RAPORT Z AUDYTU BEZPIECZEŃSTWA RUCHU DROGOWEGO

**Obiekt nr 1 – PLEWNO
SKRZYŻOWANIE
DW 240 - DP 1241C DP 1280C**

kontrola bezpieczeństwa ruchu drogowego stanu istniejącego w fazie użytkowania

Rys. 3.2. Pole widoczności z drogi 1280 C

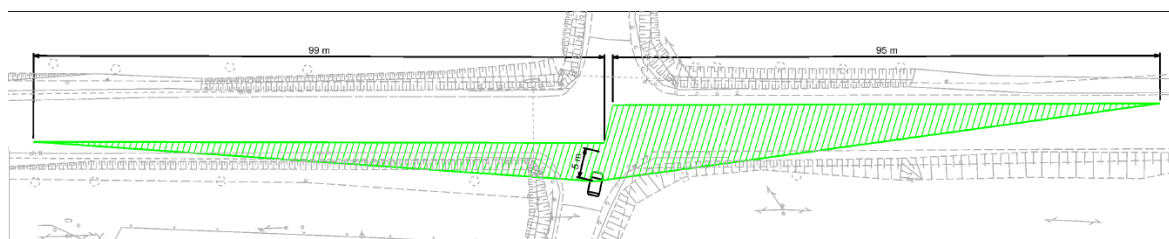
na drodze głównej równej 70 km/h i pochyleniu podłużnym drogi (spadek) około 2,4 % wyznaczono odległość L2 równą w przybliżeniu 100,0 m. Na rys. 3.2 oraz rys. 3.3 przedstawiono, tzw. „trójkąty widoczności”. Analizy wykazały, że odległości widoczności przy ruszaniu z miejsca są zachowane.

Rys. 3.3. Pole widoczności z drogi 1241 C

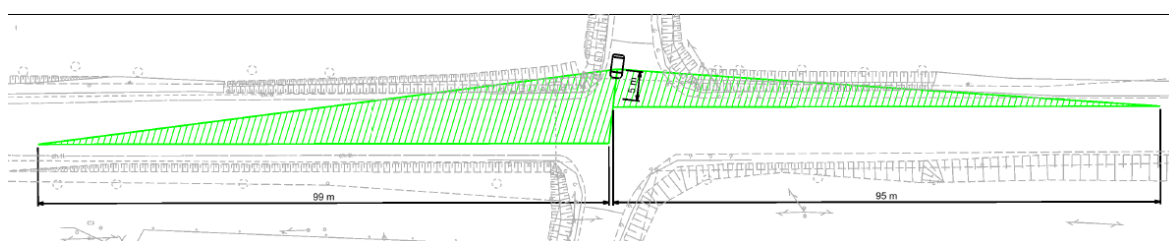
Wymaganie odległości widoczności przy ruszaniu z miejsca zatrzymania z dróg powiatowych są spełnione, jeżeli odległości widoczności L2 są większe niż określone w punkcie 4.4 (WR-D-22-1). Bazując na wzorze 4.4.2 (WR-D-22-1) dla prędkości dopuszczalnej

Fot. 3.13. Wjazdy na przeciwbieżne pasy ruchu podczas wykonywania manewru lewoskrętu

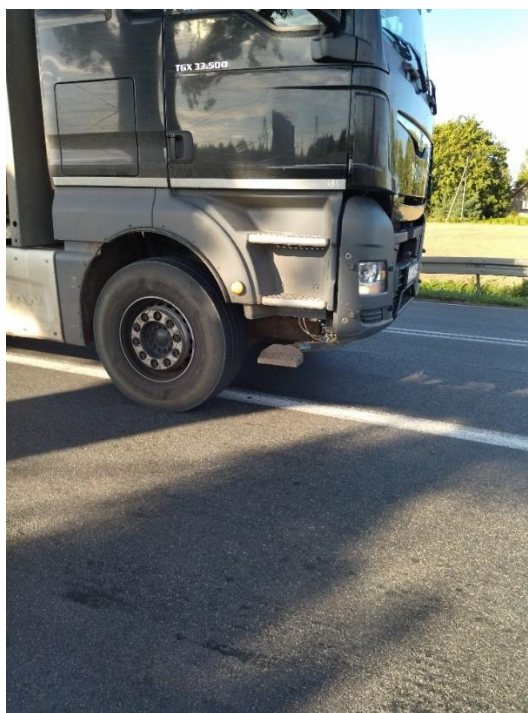
Na skrzyżowaniu zastosowano zbyt małe wartości promieni łuków kołowych dla relacji lewoskrętnych wykonywanych zarówno z wlotów drogi głównej, jak i wlotów z dróg podporządkowanych. Wykonanie omawianego manewru przez kierowców pojazdów ciężarowych niejednokrotnie wymaga wjazdu na przeciwbieżne pasy ruchu (fot. 3.13). Z tego względu występuje potencjalne ryzyko zderzenia czołowego lub bocznego pojazdów.

Klasyfikacja zagrożenia: B (ewentualne/średnie):

Dość często występuje potencjalne ryzyko zderzenia czołowego lub bocznego pojazdów.

Należy przebudować skrzyżowanie, tak aby osiągnąć pożądaną przejezdność skrzyżowania dla pojazdu miarodajnego.
